PLUi-HM de THONON AGGLOMERATION / PROJET arrêté le 10 février 2025

Annexe à la délibération du **Conseil Municipal de Veigy-Foncenex du 31 mars 2025** rendant son avis sur le dossier arrêté

Liste des REMARQUES

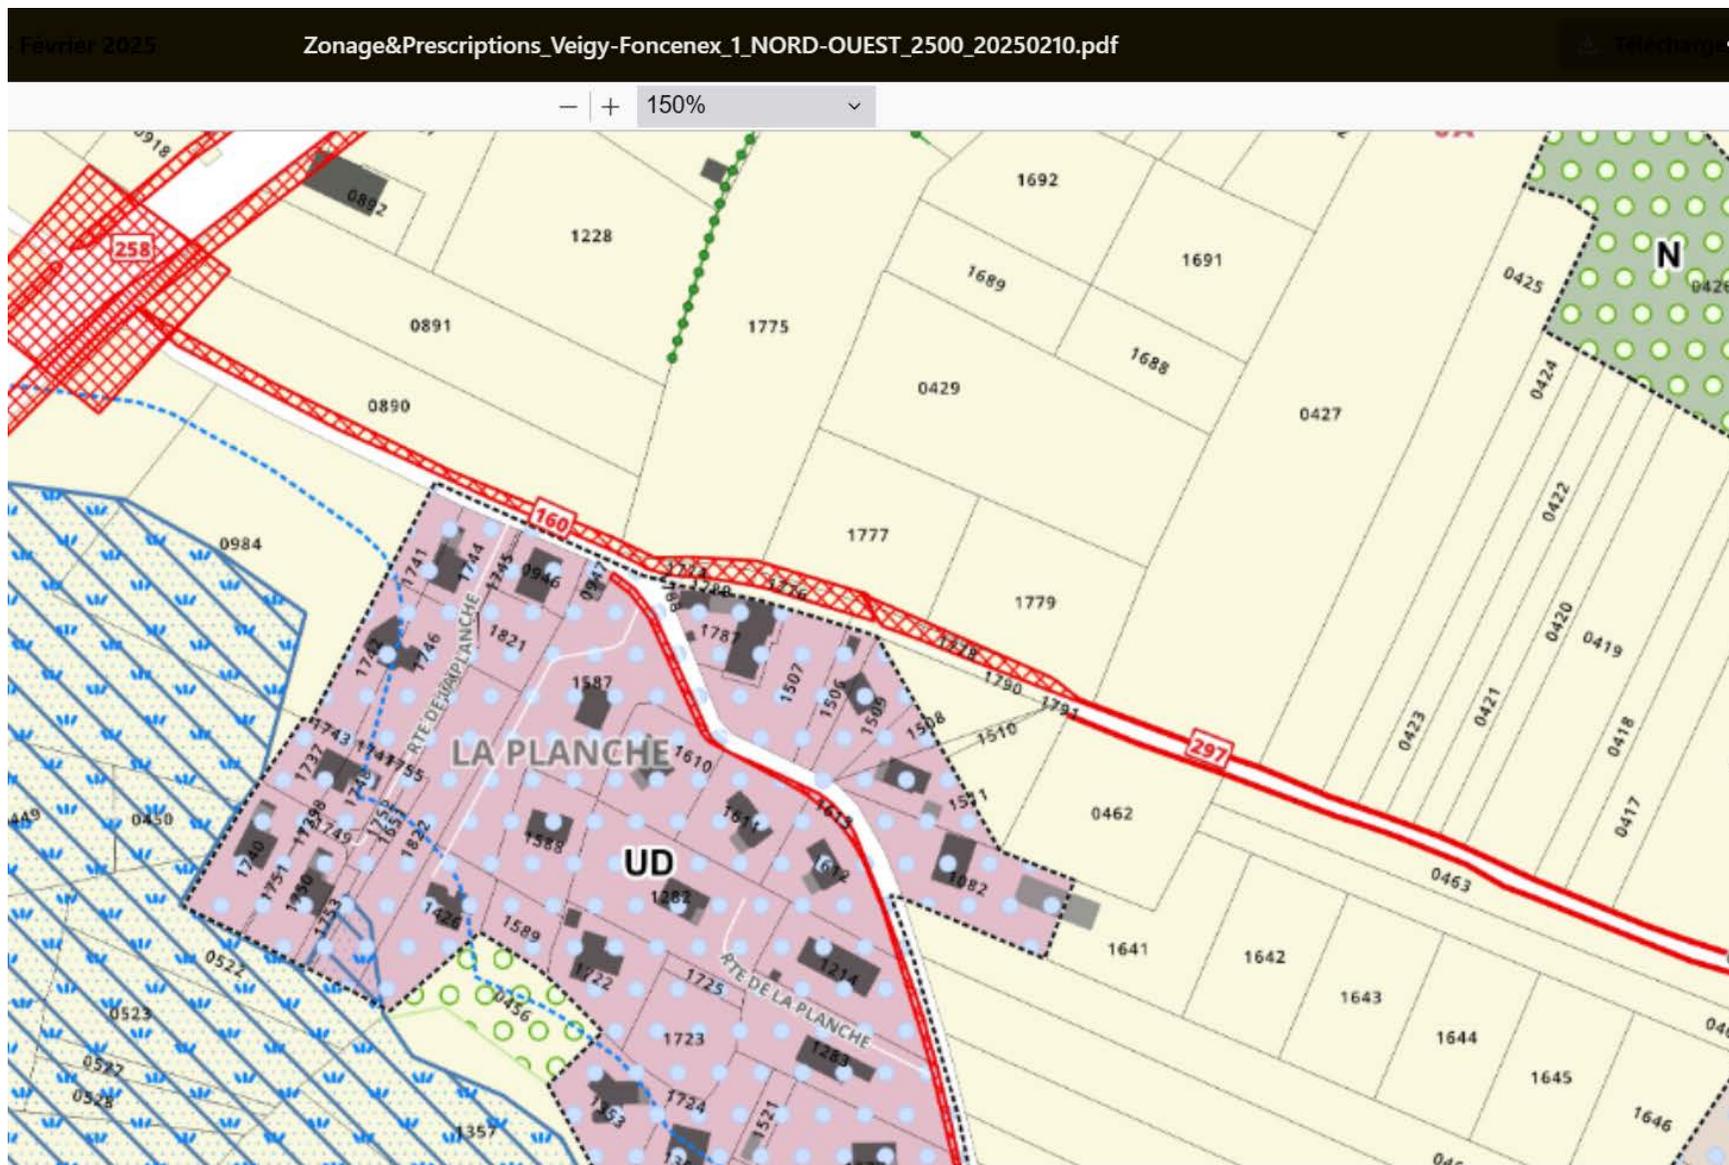
ER 160 et 297 à revoir (ER 297 à partir du croisement route de la planche/ chemin des rues jusqu'à la route du Chablais) + (le numéro 160 est à supprimer puisqu'il est la continuité de l'ER 318)

ER 301 – faute de frappe chemin des VANNÉES

ER 315, 219 et 327 à regrouper en 1 seul ER (idem ER 215) (RD1005)

ER 318 – modifier le tracé (rejoindre le 160 jusqu'à la RD 1005 et supprimer dans l'intitulé « installation de conteneurs type molloch »)

Zonage&Prescriptions_Veigy-Foncenex_1_NORD-OUEST_2500_20250210.pdf

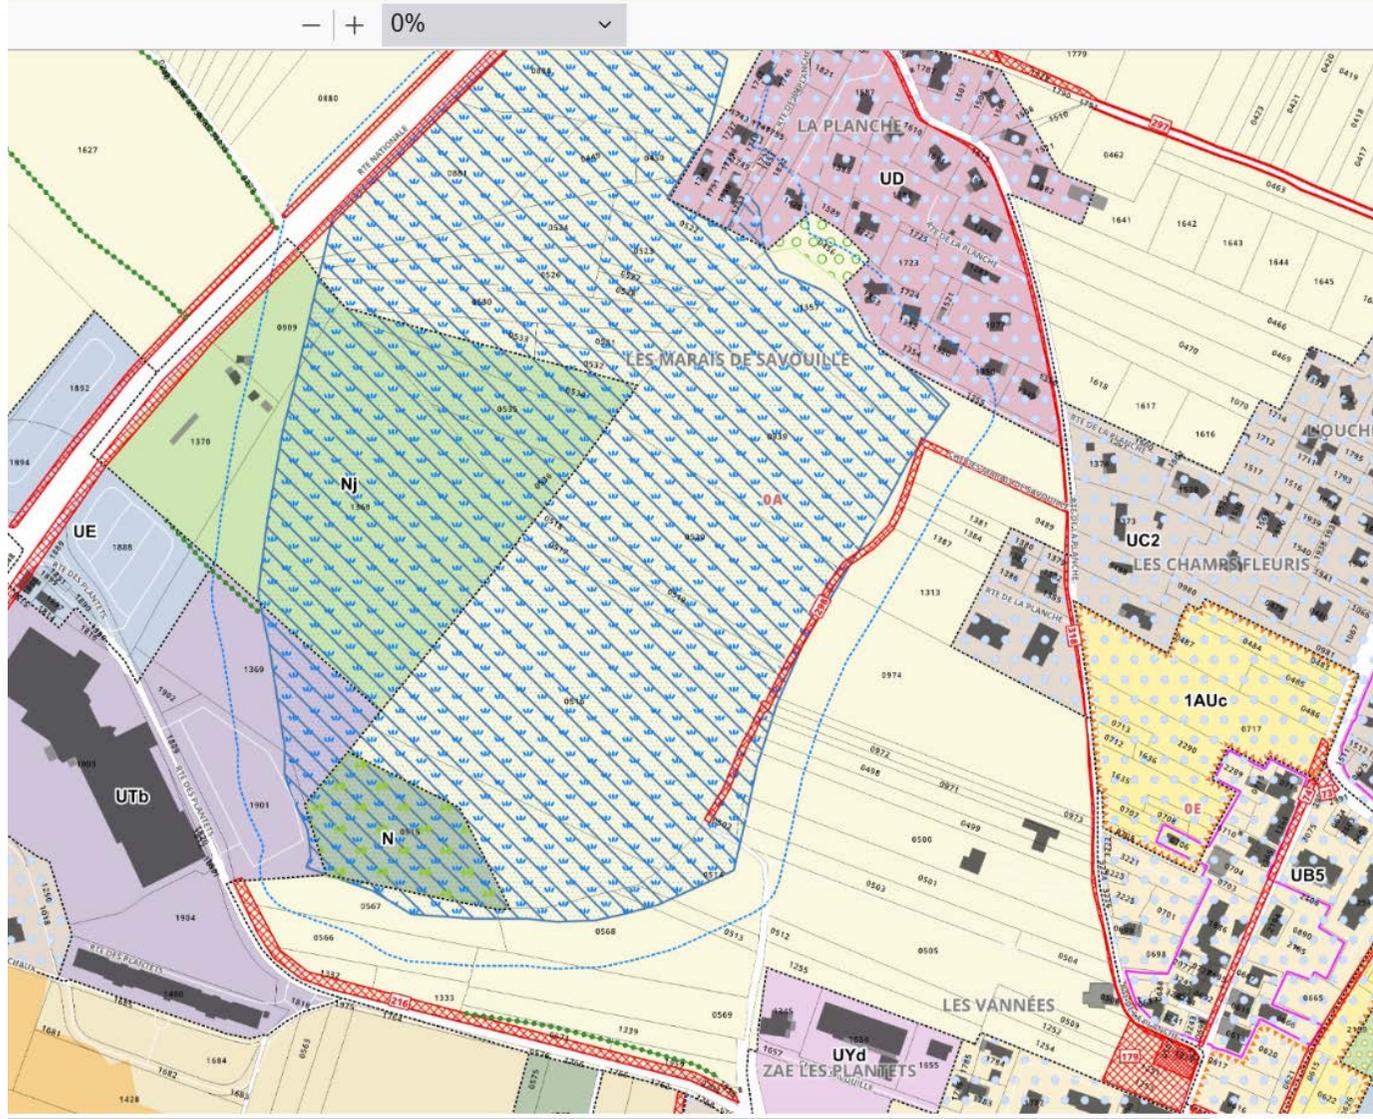
ER 333 – Faute de frappe chemin **DES** Monaz

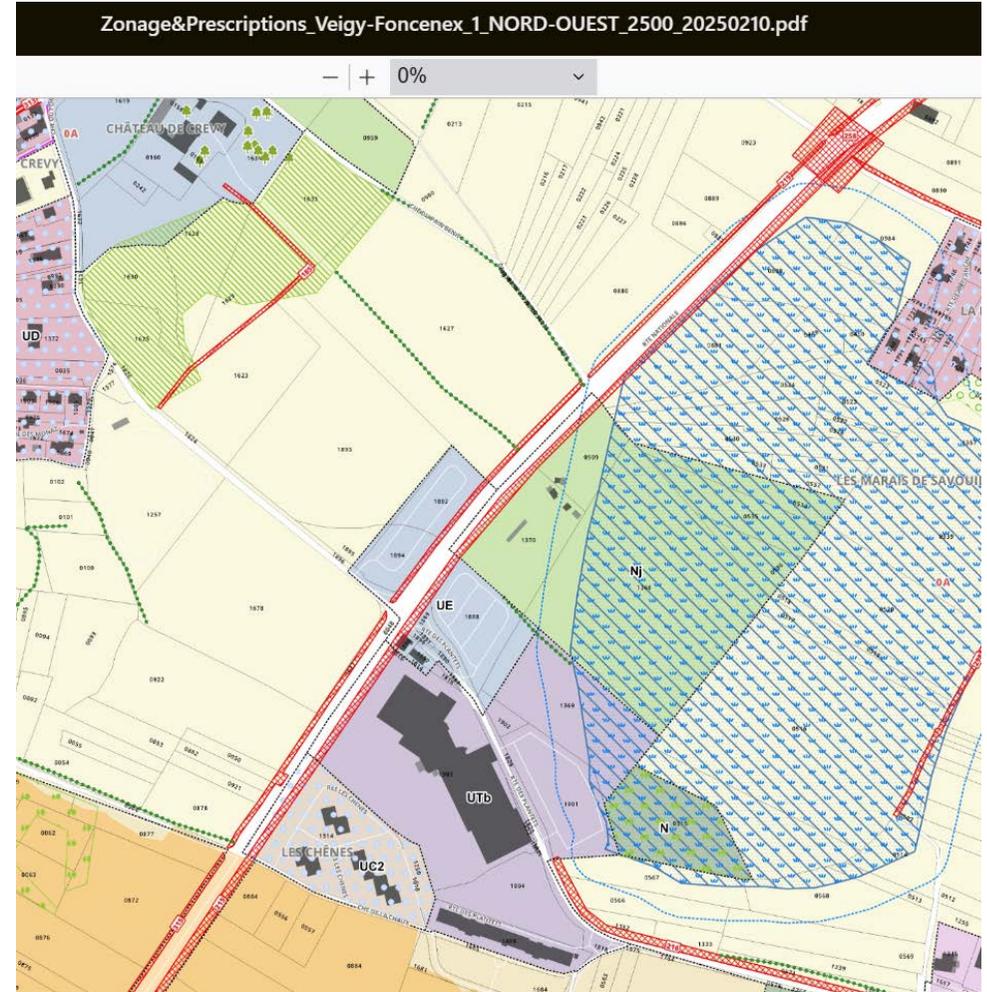
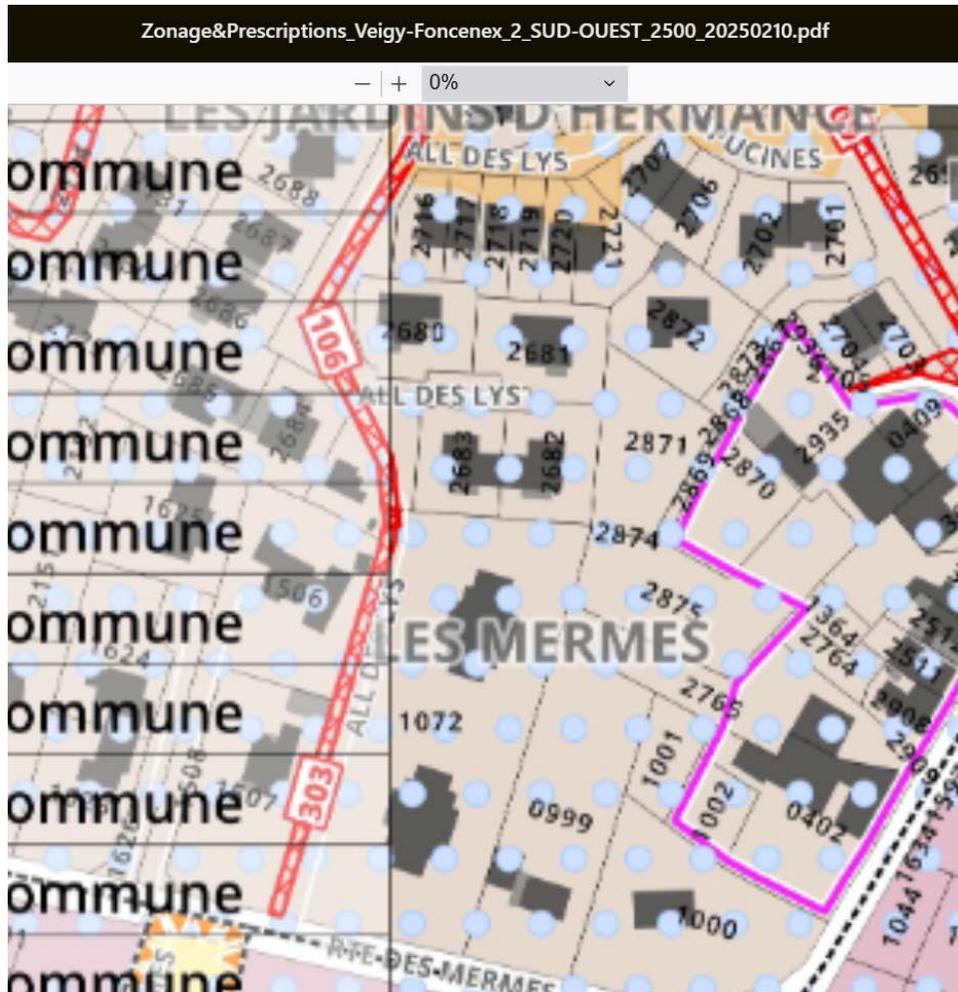
ER 12 – Faute de frappe – **chemin de la** Colombière et non route

Où s'arrêtent les ER ? (ci-dessous exemples)

ER 109 – Faute de frappe via l’HermanceE

Zonage&Prescriptions_Veigy-Foncenex_2_SUD-OUEST_2500_20250210.pdf

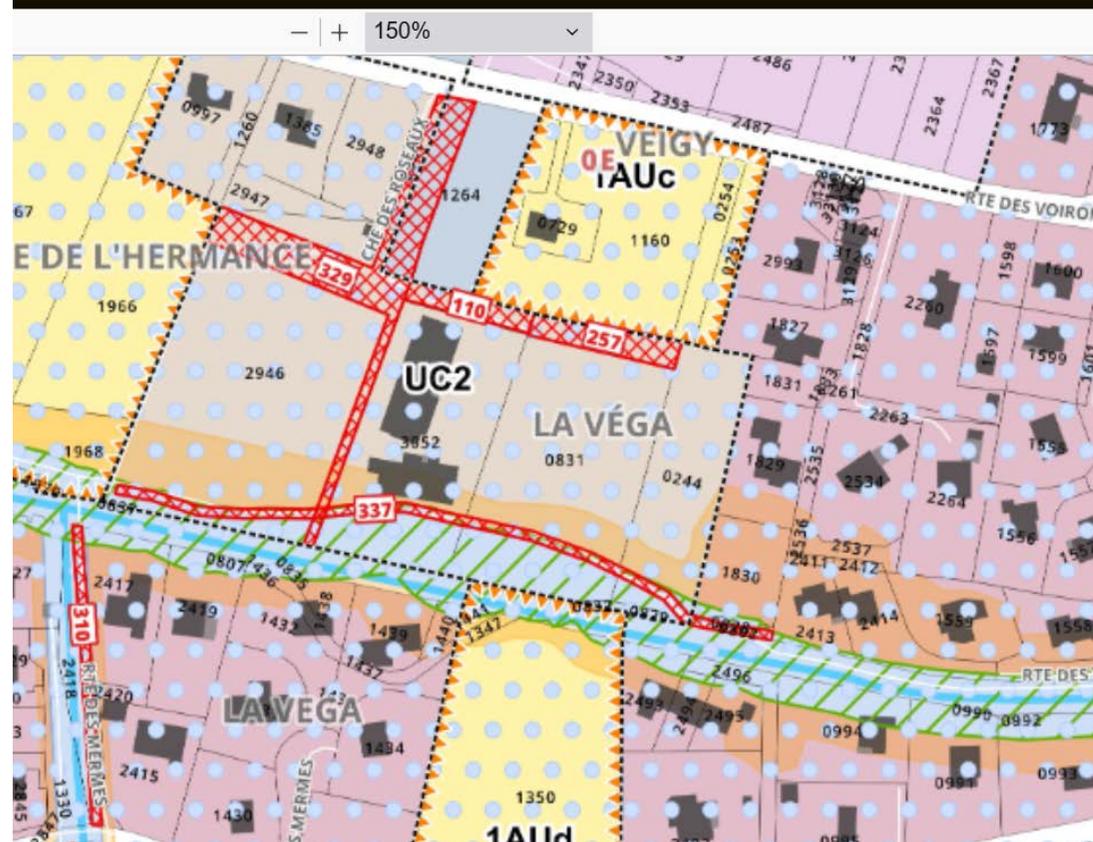
ER 257 à supprimer

ER 259, 271 et 278 à regrouper en 1 seul ER

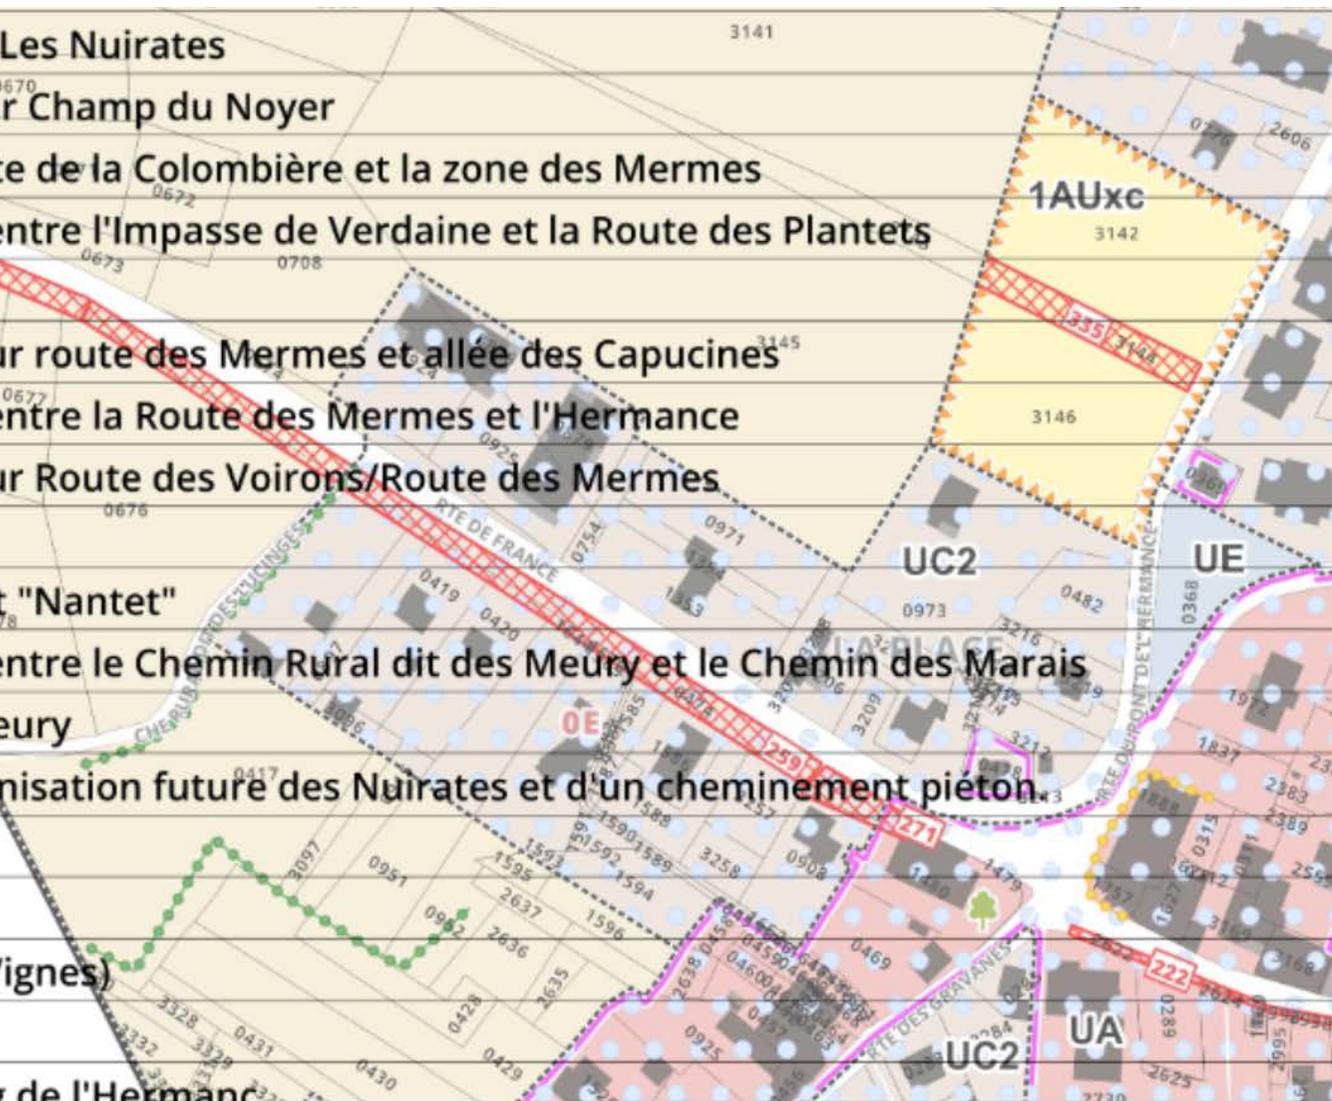
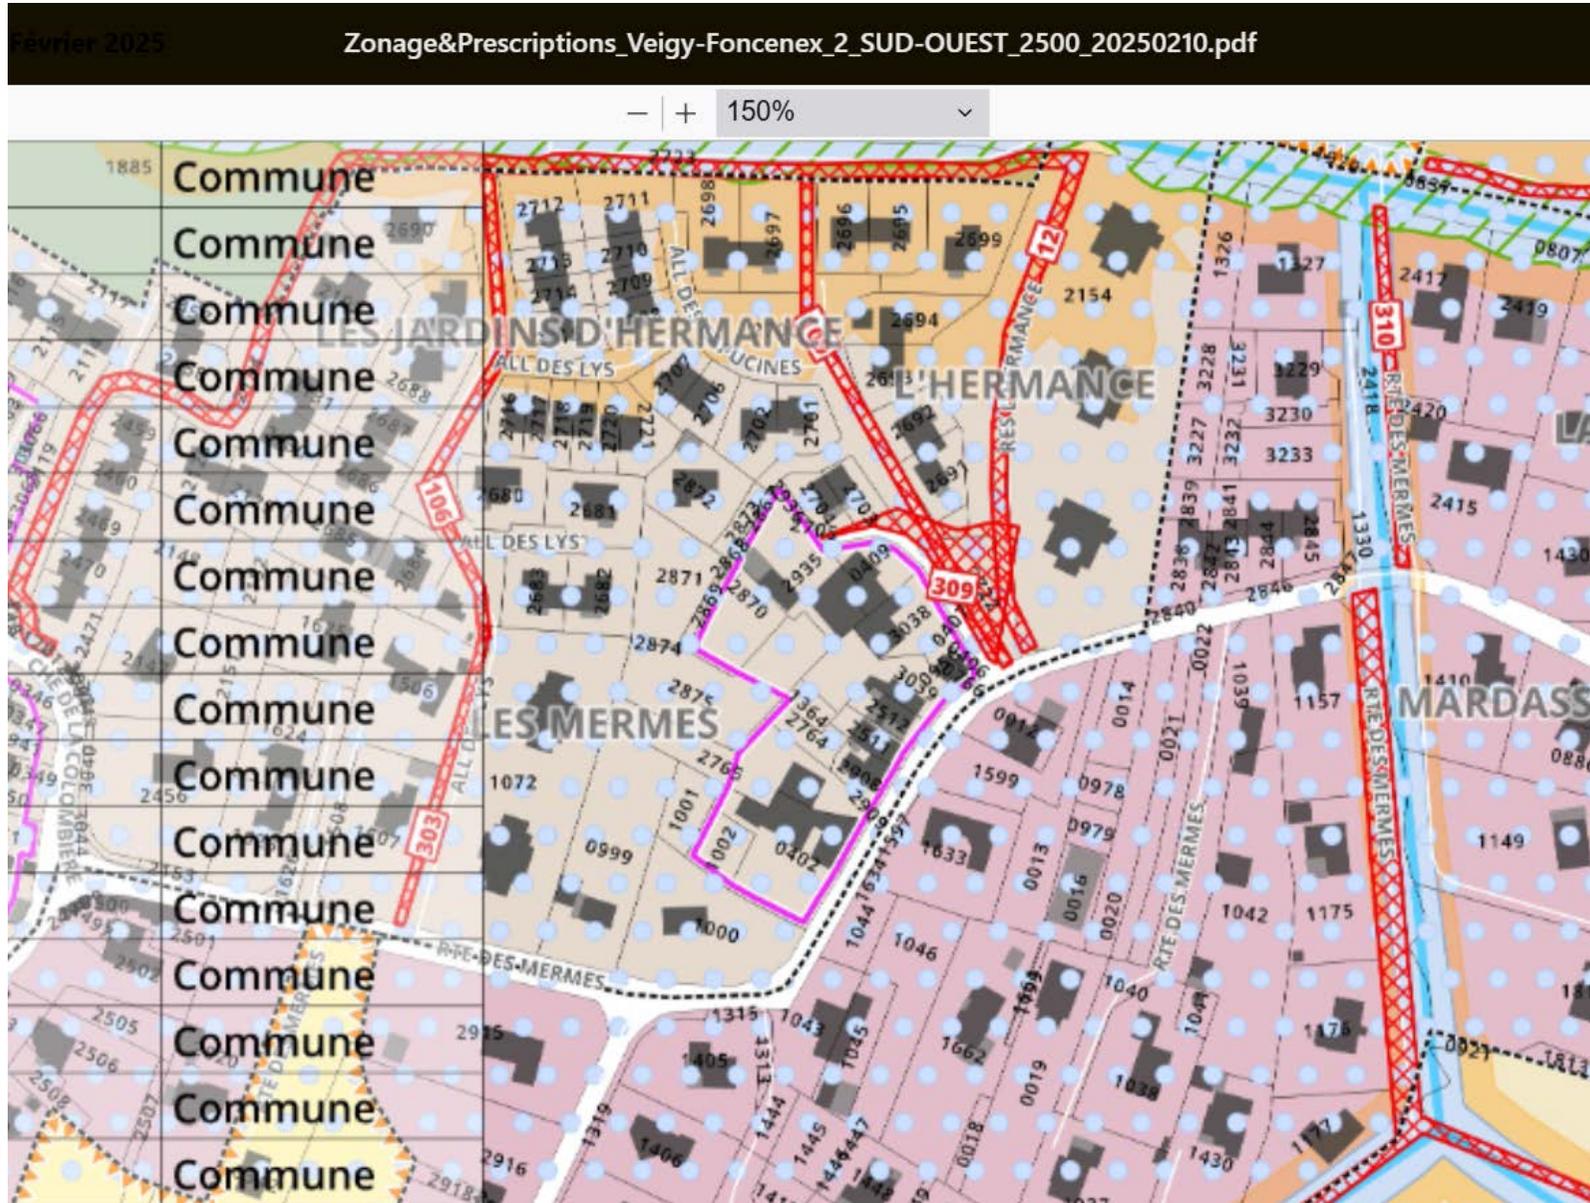
ER 106 et 303 à regrouper en 1 seul ER
Renommer « création d'une liaison piétons - cycles » route des Mermes ER 12

Libellés des ER à revoir : typiquement intitulé commençant par emplacement réservés (ER 257, 259, 270, 271, 258, 260, 267, 270 et 272 : supprimer dans l'intitulé « emplacement réservé » et ER 106 et 109 renommer comme l'ER 12)

ER 337 – Faute de frappe – Hermance

ER 320/330 idem à regrouper en 1
